N/Réf. : IXL20584\_716\_PU  
Gest. : MB/SE  
V/Réf. : CIT/URB/AS/2023/228  
Corr: Stéphane Etori  
NOVA : 09/XFD/1906368

**IXELLES. Rue Edmond Picard, 25-25A - Avenue Molière, 245**  
**(arch. Fernand PETIT)**  
**(= partiellement en zone de protection de la Maison Art Nouveau situé**  
**av. Molière 172 et de l'Immeuble Art Déco situé av. Molière 210 /**  
**Inventaire)**  
**PERMIS D'URBANISME : construire un nouveau volume en retrait sur**  
**la toiture plate en vue d'ajouter un appartement et des terrasses**

### Avis de la CRMS

Implantation de la rehausse projetée.

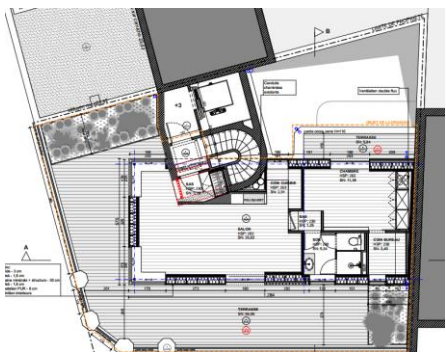
La rehausse est désormais traitée comme un volume « plein » (et pas entièrement vitré) sans contraste chromatique avec le bâtiment existant, ce qui rencontre l'avis de la CRMS. Par contre, au sujet de l'implantation et des percements, le projet n'a pas été modifié. La CRMS réitère dès lors son avis précédent [https://crms.brussels/sites/default/files/avis/657/IXL20584\\_657\\_Molier\\_245\\_11.pdf](https://crms.brussels/sites/default/files/avis/657/IXL20584_657_Molier_245_11.pdf) à savoir :

- « Si elle ne s'oppose pas au principe de la rehausse, elle estime que la rehausse proposée s'intègre moins et sera plus visible que celle du projet précédent. L'angle droit de la rehausse ne suit pas l'angle en pan coupé du bâtiment principal et risque de créer une perspective peu heureuse sur l'immeuble depuis la rue. La CRMS recommande que la façade courte de la rehausse soit réalisée parallèlement à la façade de la rue Picard pour une meilleure mise en perspective de l'ensemble (...)
- La CRMS recommande également l'alignement des travées de la rehausse avec celles du bâtiment principal, pour gagner en harmonie et intégration. »

Élévations projetées.

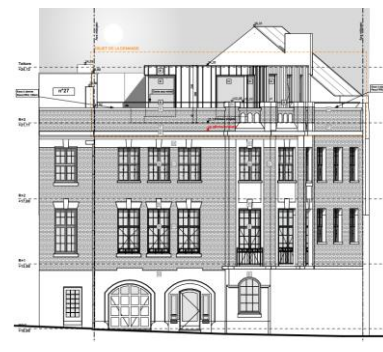
La CRMS note par ailleurs que les divisions des châssis en façade avant du bâtiment existant, à petit-bois ne sont plus modifiées, ce qui est positif et concourt à un plus grand respect de l'expression esthétique du bien.
